图纸修改通知单 NOTICE OF MODIFICATION

修改号: 04S20240033-SJ3-X03

项目名称 Project	梅州市工业废物管理项目				
子项名称 Shop	焚烧车间 烟囱 废水处理站 丙类仓库 管理及研发楼	专业 Discipline	建筑		
图纸名称 Drawing Name		图号 Drawing No.	HW217-BJ1-1、2、3、4、8		
修改内容: 因业主变更,设计理念及工艺设备修改,应业主要求变更,阴影部分与原版一致,未作修改。 未修改部分阴影图例:  修改对比图详附图: HW217-BJ1-1-X01~05 HW217-BJ1-2-X01 HW217-BJ1-3-X01~03 HW217-BJ1-4-X01~05 HW217-BJ1-8-X01~07					
提出人 DESIGN	徐志忠, 日期	校核人 CHK'D	甄健	审核人 REV'D	日期
项目负责人 P.M.	新书敏		2025年07月 日		
档案室 FILES ROOM			2025年07月 日

中国轻工业广州工程有限公司 China GDE Engineering CO.,LTD.	
工程设计证书 CERTIFICATE NO. A144006887 A244064796	
项目 PROJECT	梅州市工业废物管理服务项目
子项 ITEM	焚烧车间
图名 DRAWING	14.000m层平面前后变更对比 19.000m层平面前后变更对比
图号 DWG. NO.	HW217-BJ1-1-X04

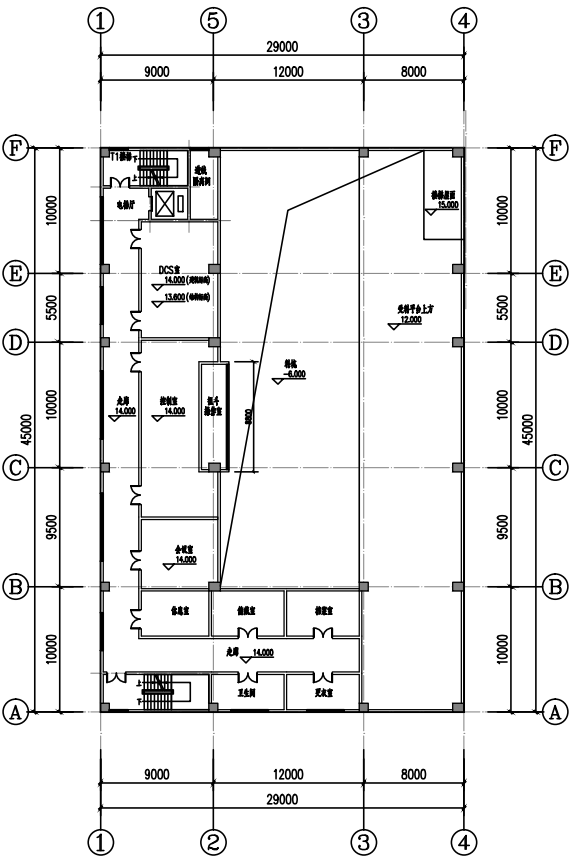
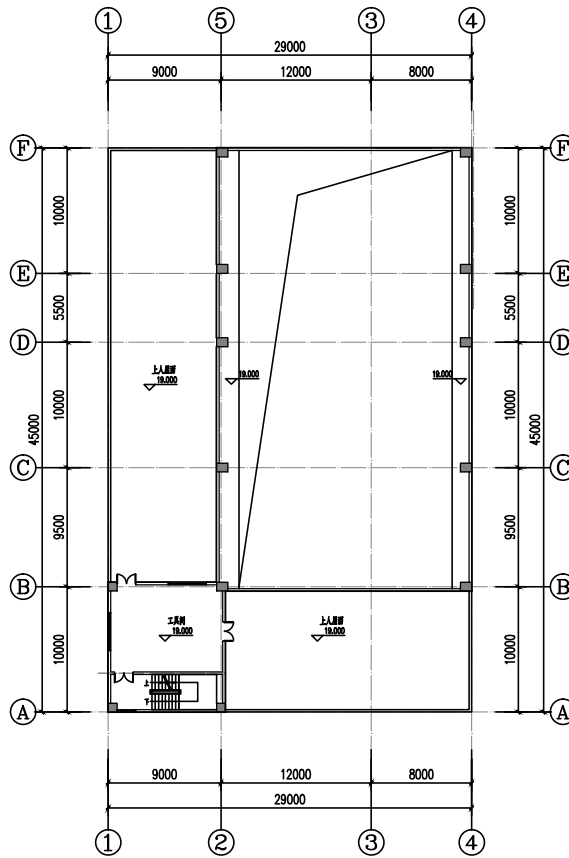
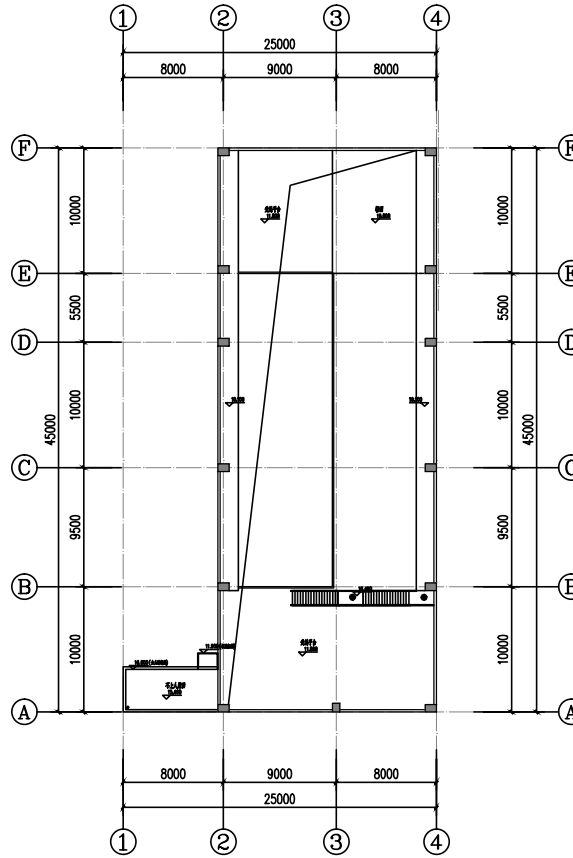
修改原因：因业主变更，设计理念及工艺设备修改，应业主要求变更

修改内容：根据工艺要求，所有布局修改

无此层

4	审定			注册师		 中国轻工业广州工程有限公司 China GDE Engineering CO.,LTD.	
3	项目负责人	章杰		专业负责人			
2	审核	戴黛		标准化		项 目	梅州市工业废物管理服务项目
1	校核	王杰思		专业	建筑	子 项	烟囱
0	设计	王杰思		比例	1:100	图 名	首层平面前后变更对比
版别	日期	制图		阶段	规划	图 号	HW217-BJ1-2-X01
REV.	DATE	DRAWN		PHASE		DWG. NO.

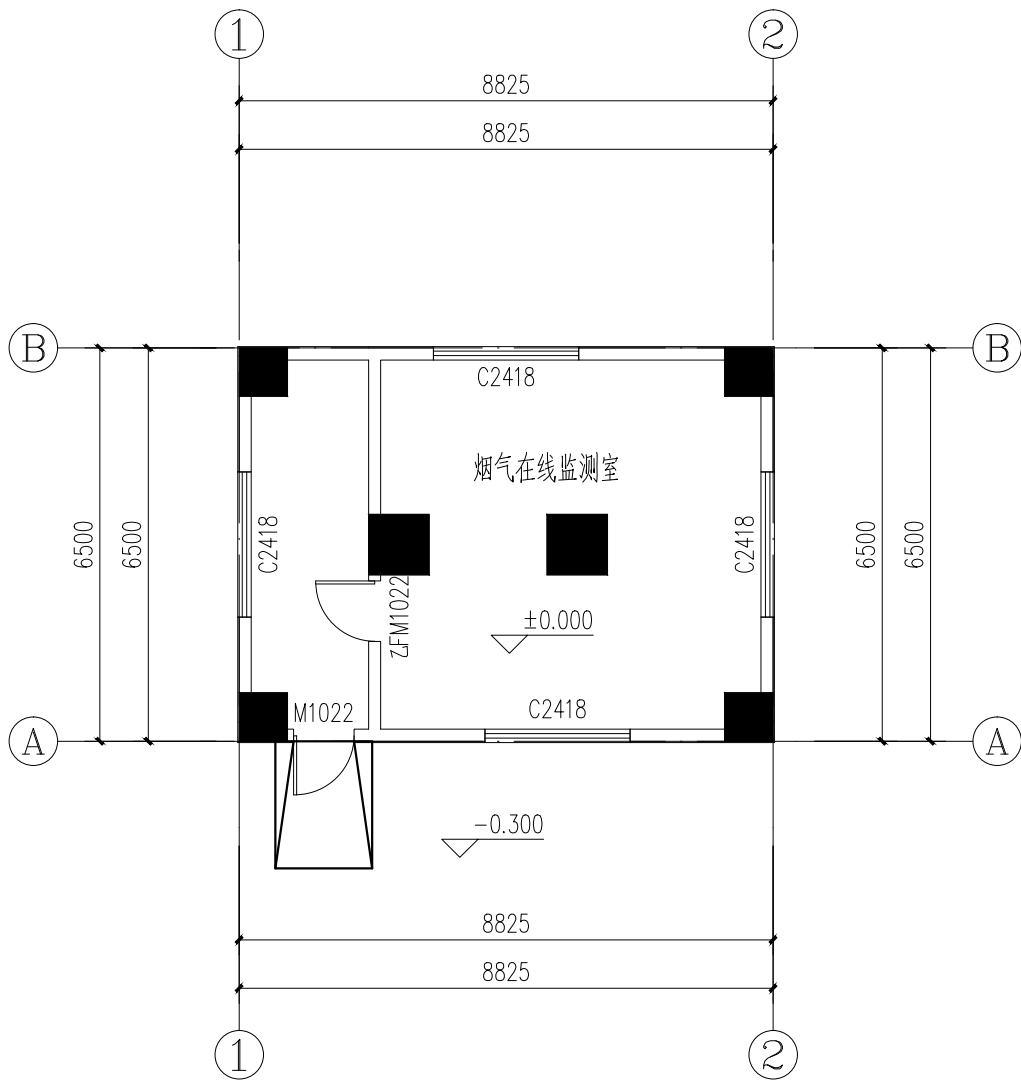
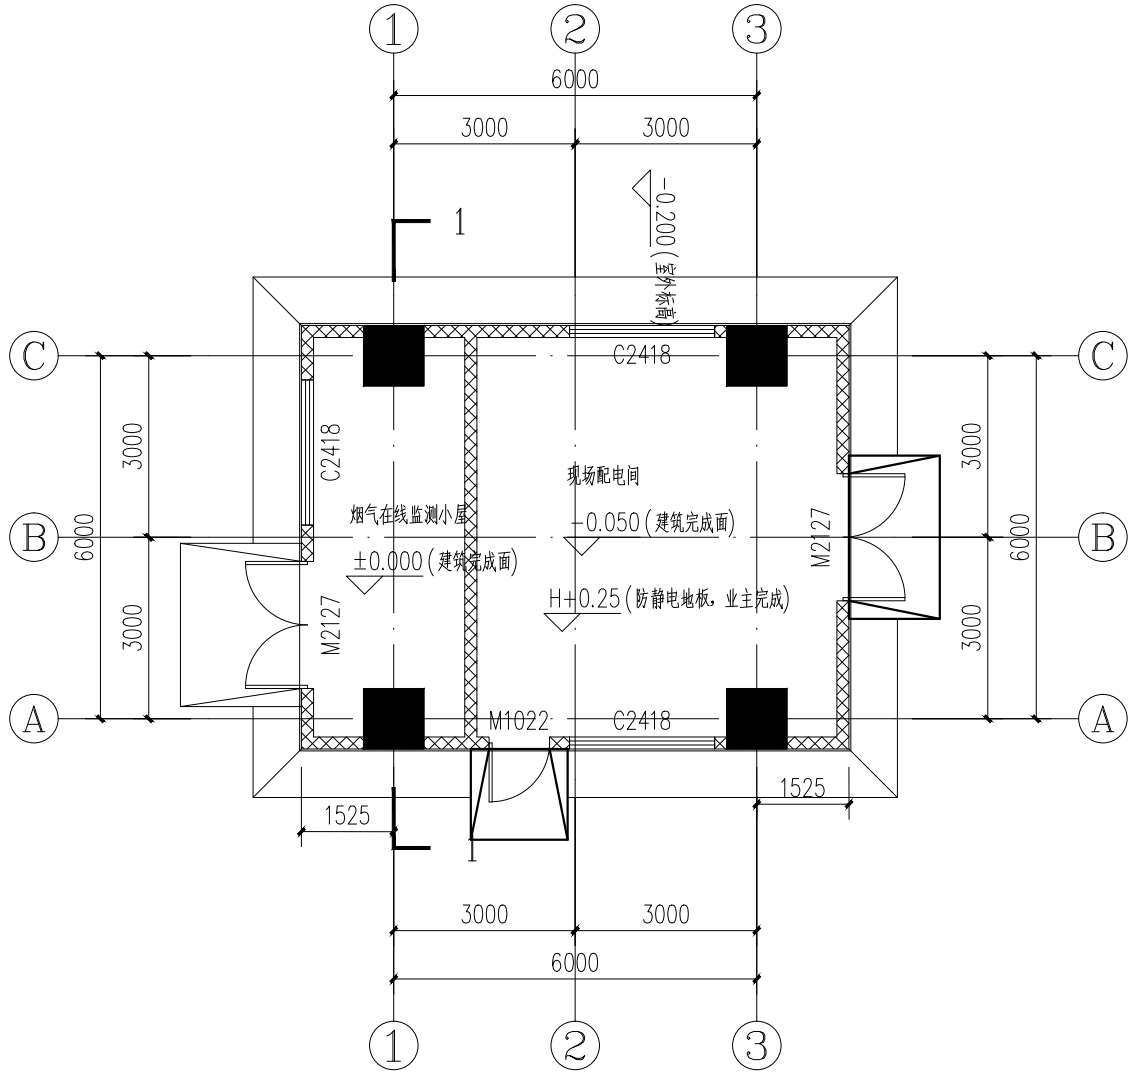
修改原因：因业主变更，设计理念及工艺设备修改，应业主要求变更

修改内容：根据工艺要求，所有布局修改

4	审定			注册师		 中国轻工业广州工程有限公司 China GDE Engineering CO.,LTD.	
3	项目负责人	章杰		专业负责人			
2	审核	戴黛		标准化		项 目	梅州市工业废物管理服务项目
1	校核	王杰思		专业	建筑	子 项	废水处理车间
0	设计	王杰思		比例	1:100	图 名	负一层平面前后变更对比
版别	日期	制图		阶段	规划	图 号	HW217-BJ1-3-X01
REV.	DATE	DRAWN		PHASE		DWG. NO.

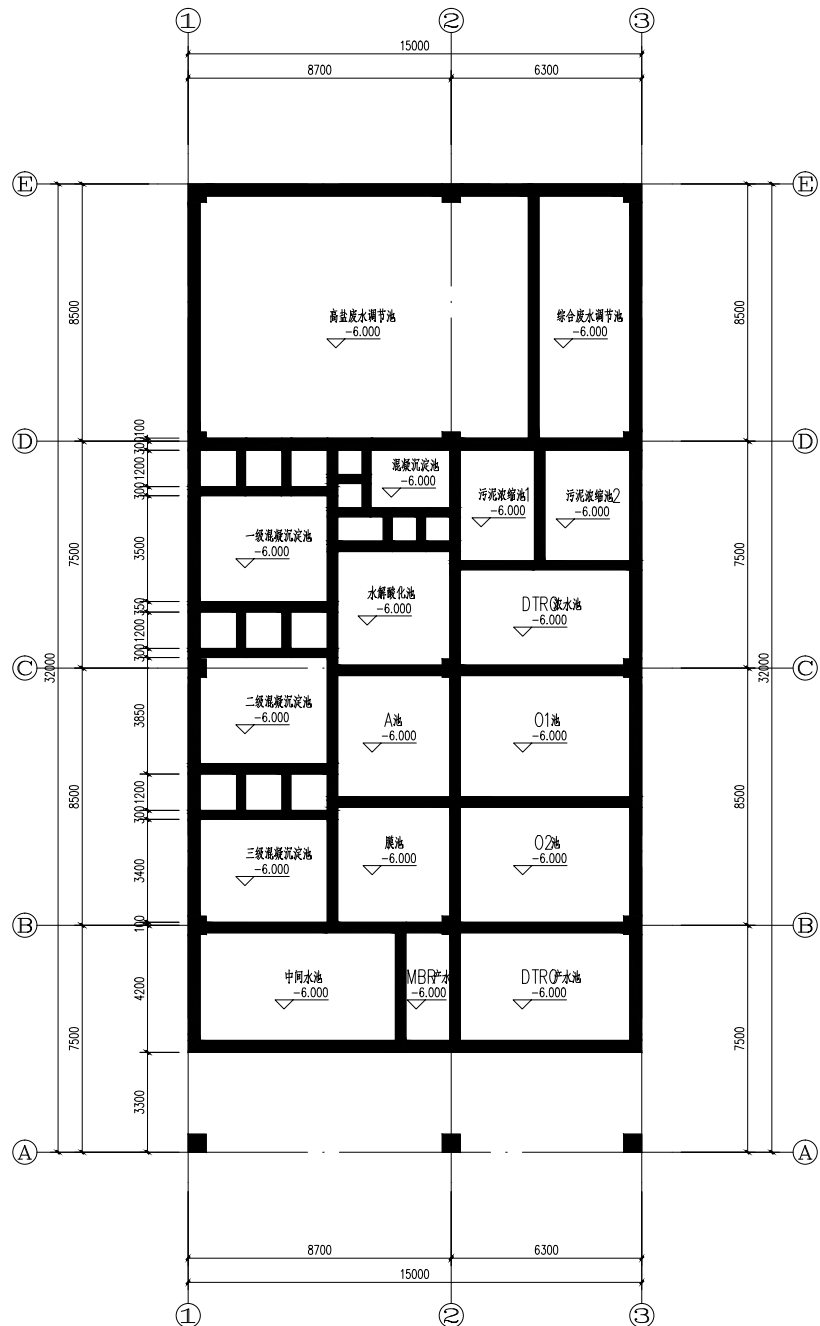
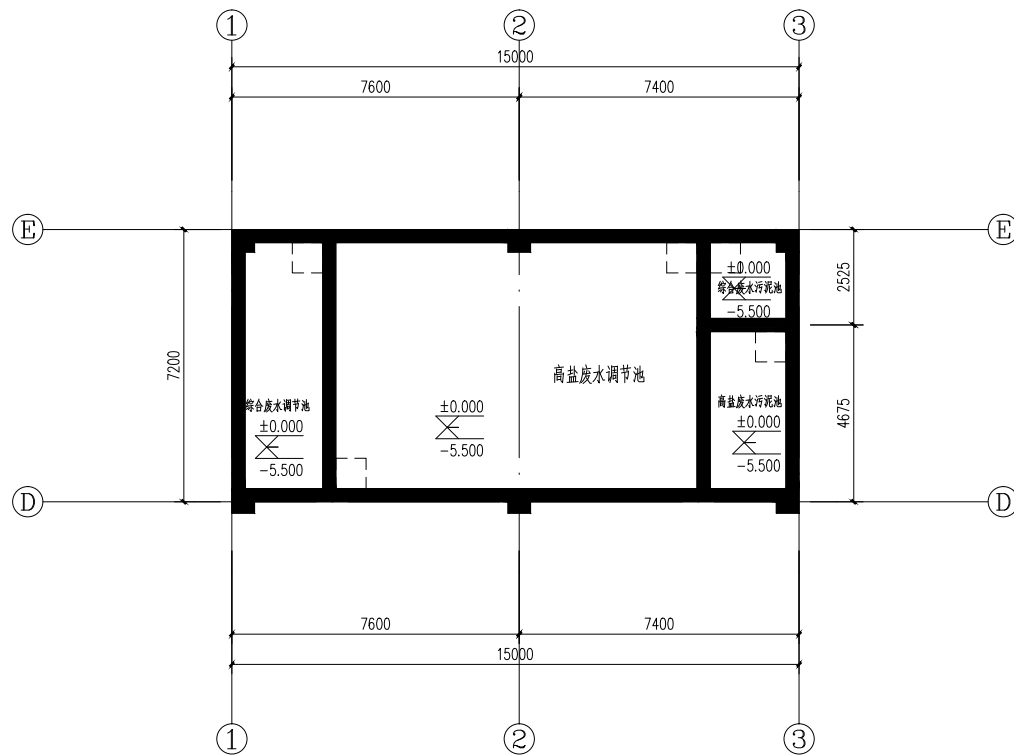
修改原因：因业主变更，设计理念及工艺设备修改，应业主要求变更

修改内容：根据工艺要求，所有布局修改

项目	梅州市工业废物管理服务项目
子项	废水处理车间
图名	首层平面前后变更对比
图号	HW217-BJ1-3-X02

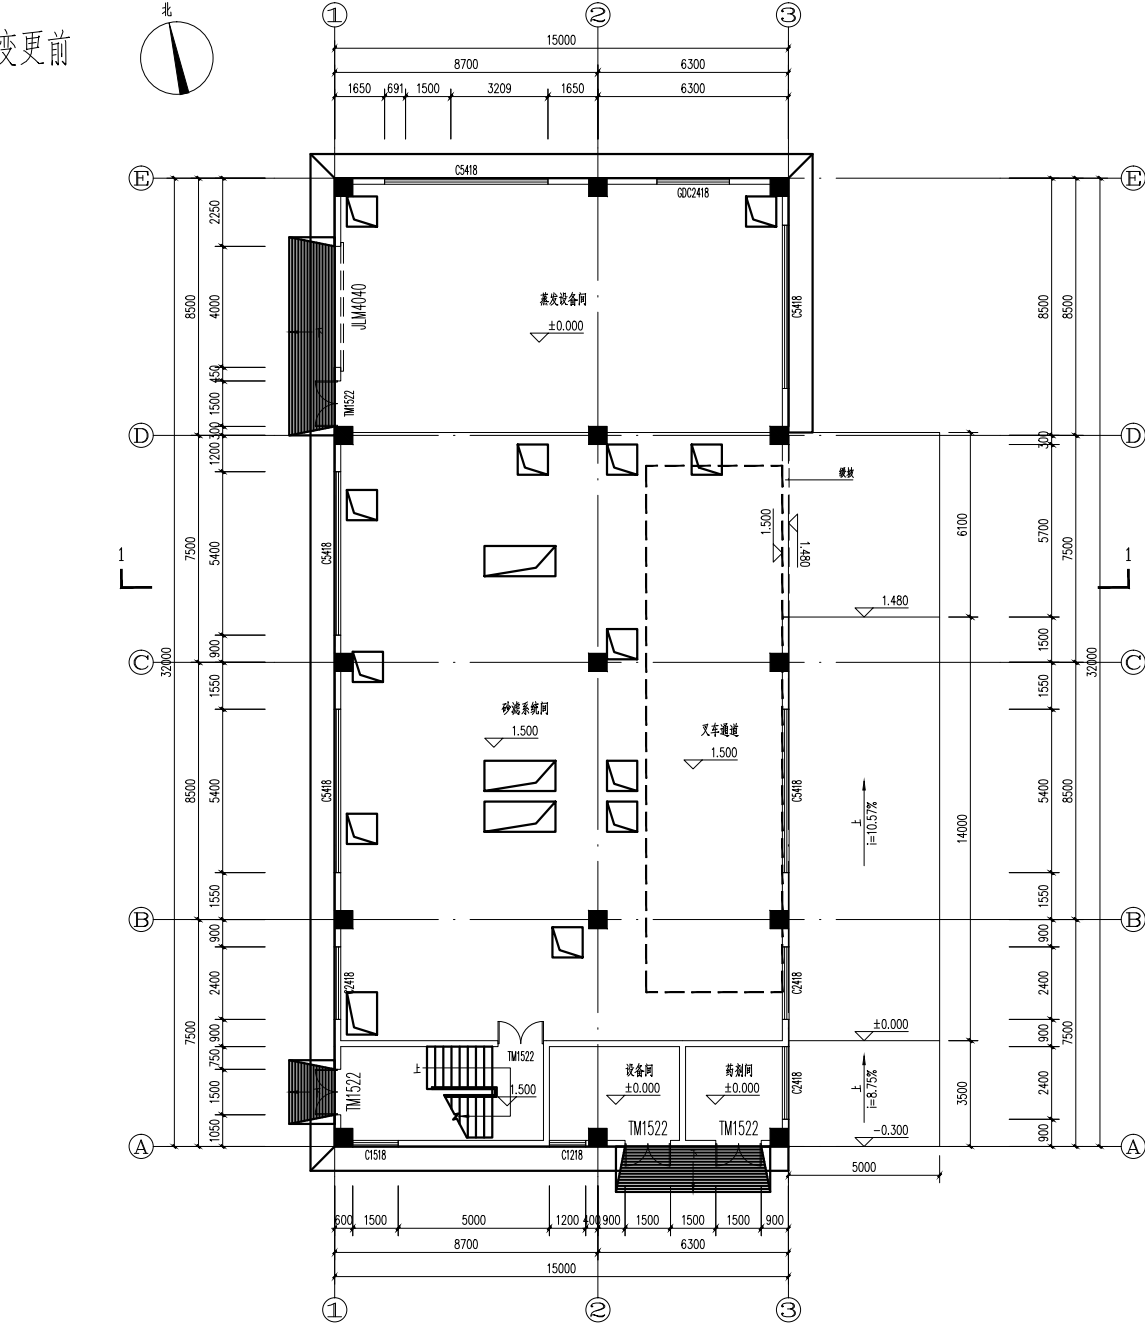
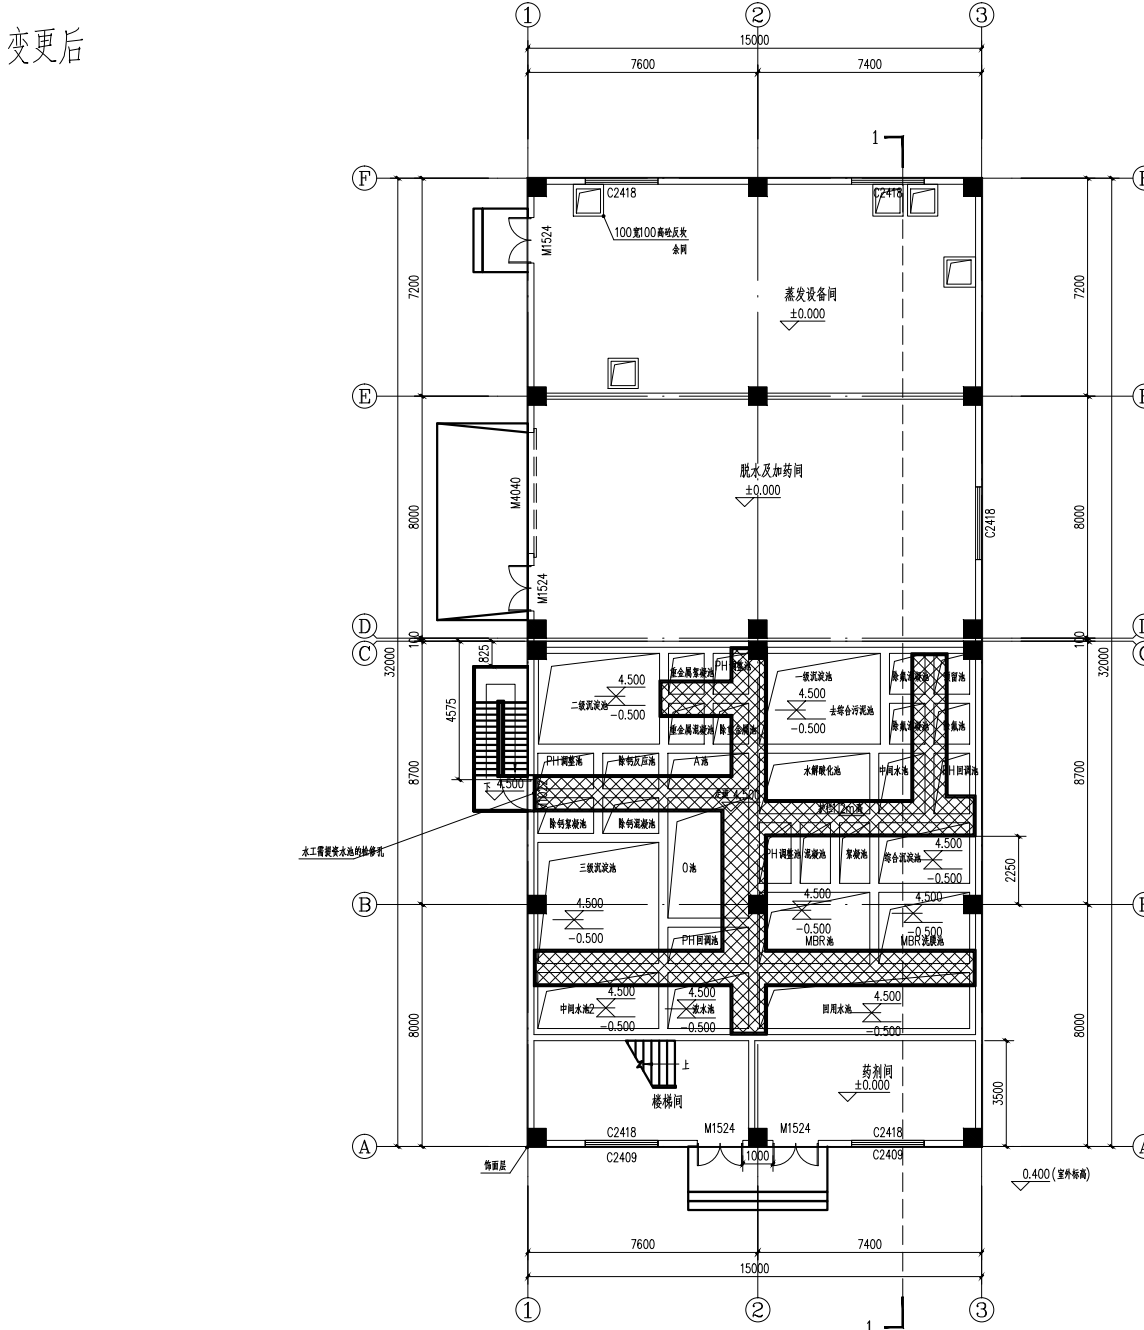
修改原因：因业主变更，设计理念及工艺设备修改，应业主要求变更

修改内容：根据工艺要求，所有布局修改

项 目	梅州市工业废物管理服务项目
PROJECT	
子 项	废水处理车间
ITEM	
图 名	二层平面前后变更对比
DRAWING	
图 号	HW217-BJ1-3-X03
DWG. NO.

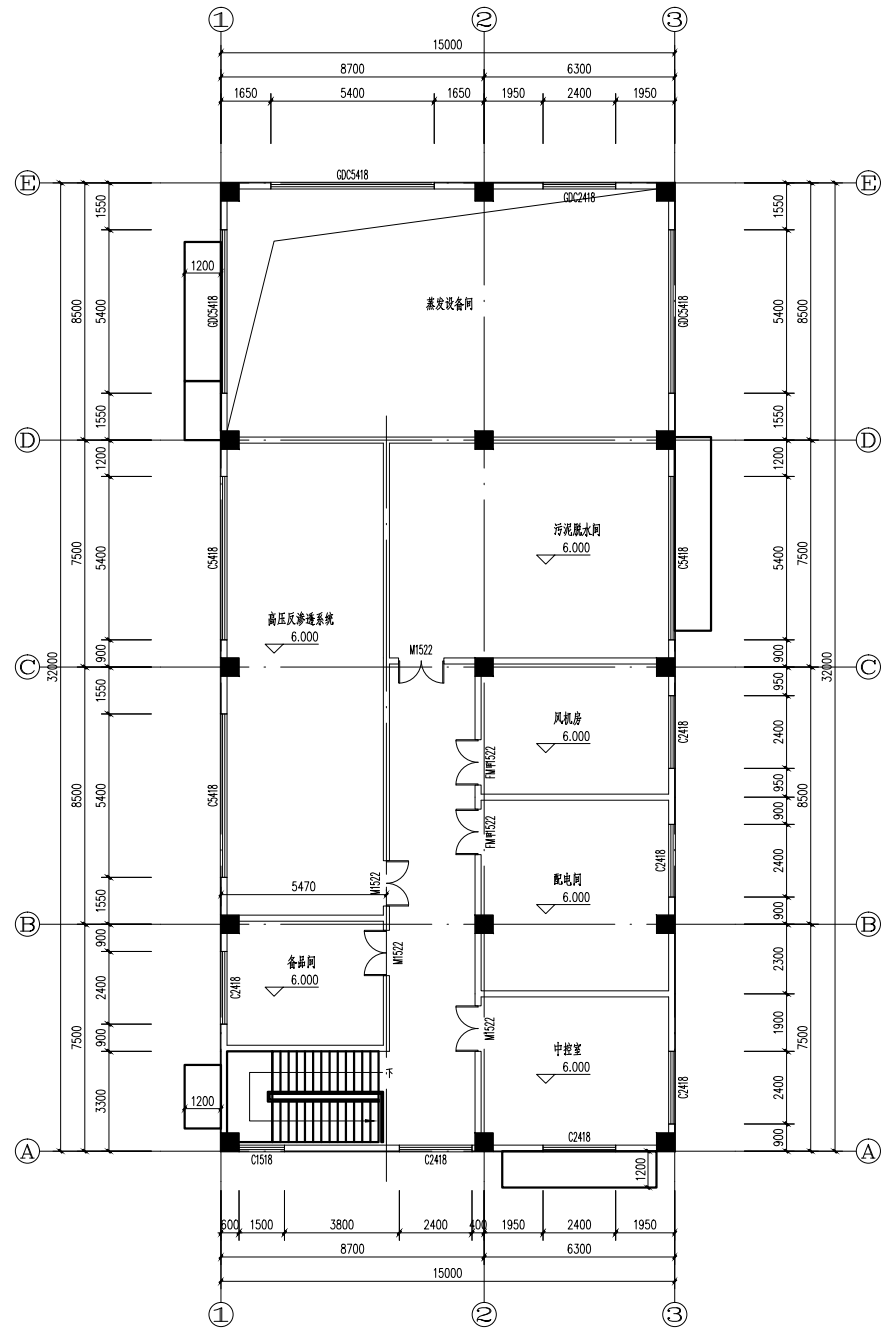
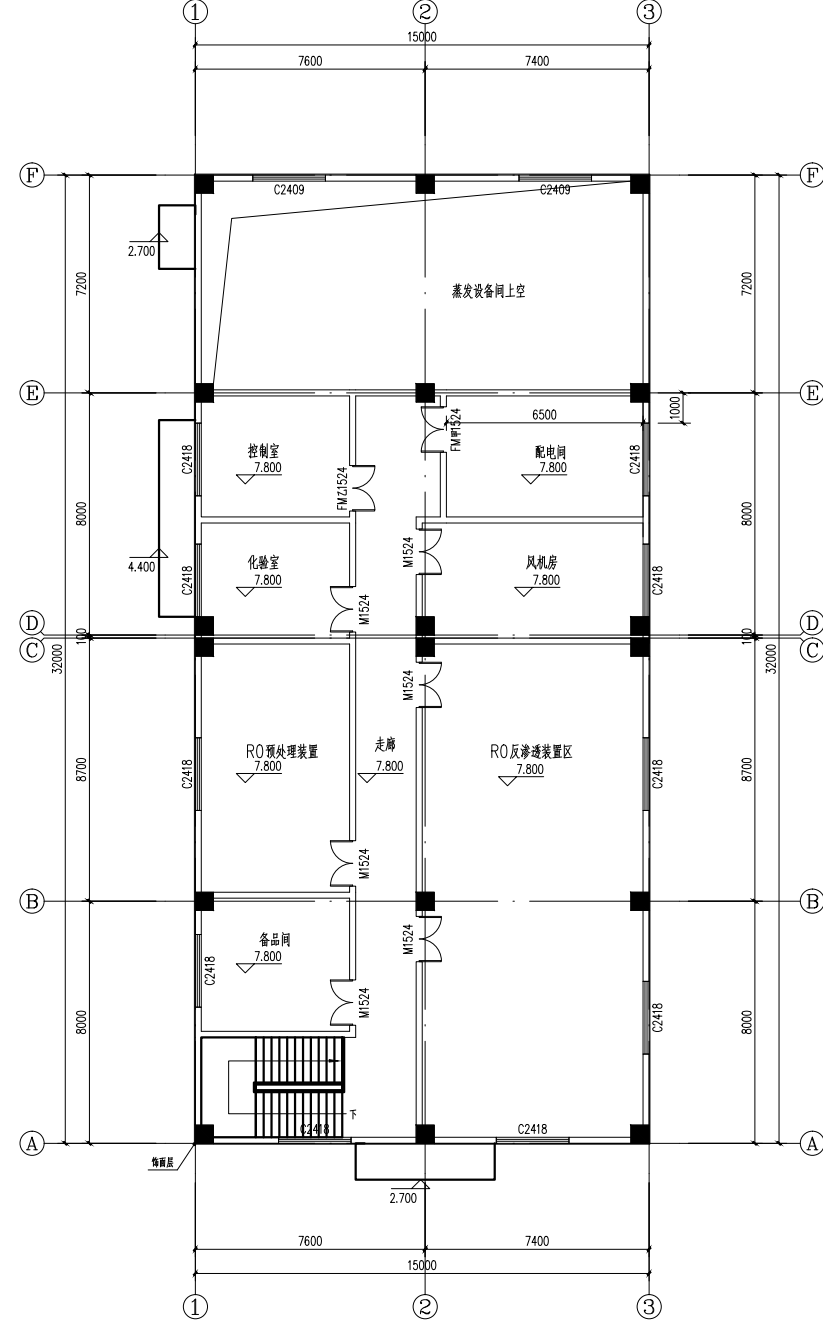
修改原因：因业主变更，设计理念及工艺设备修改，应业主要求变更

修改内容：根据工艺要求，所有布局修改
